VKPC 95898

Technická informace - Březen 2011

HYUNDAI Elantra, i20, i30, i30 CW Estate
KIA Carens II, Cerato, CEE'D Hatchback, CEE'D Estate, SOUL

ZMĚNY V DESIGNU OE/SKF
VKPC 95872 je nahrazena VKPC 95898

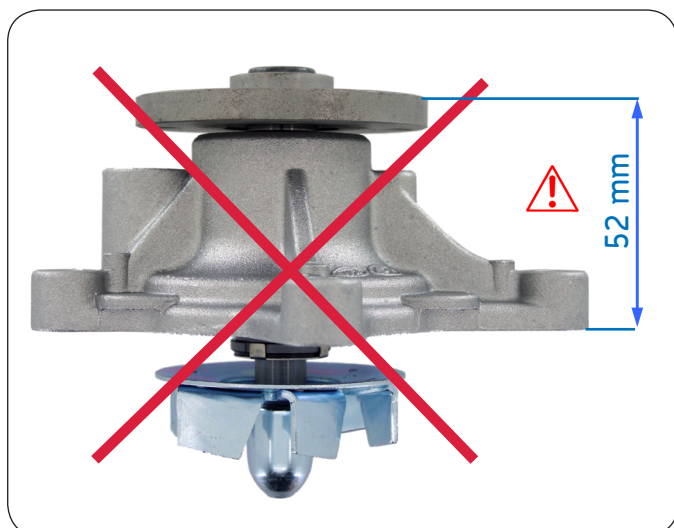
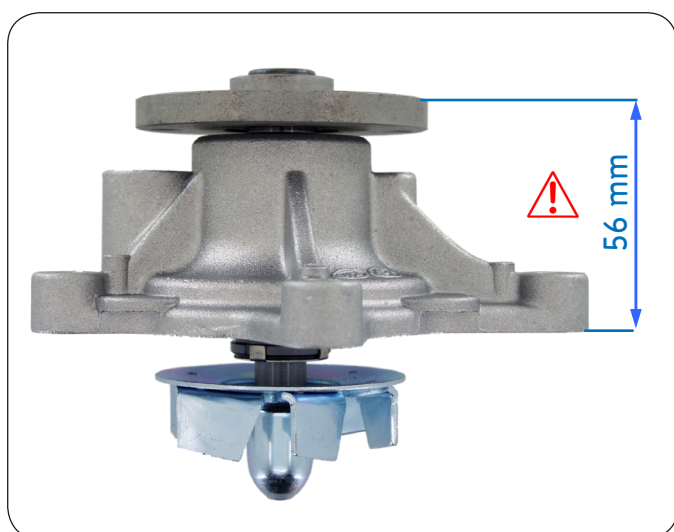
OE #: HYUNDAI / KIA 25100 2B000 nahrazeno 25100-2B700.

OE Hyundai změnilo design vodní pumpu u svých starších modelů.

Hyundai zastavil dodávky vodních pump odpovídajících VKPC 95872, které se používali ve vozech z let 2000 - 2006. Hyundai doporučuje nahradit starou vodní pumpu novou a vyměnit i novou kladku, která zajistí vyrovnanost řemene a kvalitu opravy.

Výměna kladky je nutná pro zachování správného vyrovnaní řemene.

Abychom dodrželi změny v OE výrobě, SKF nabízí odpovídající vodní pumpu včetně kladky, které pokrývají starší vozy Hyundai přesně podle OE instrukcí.
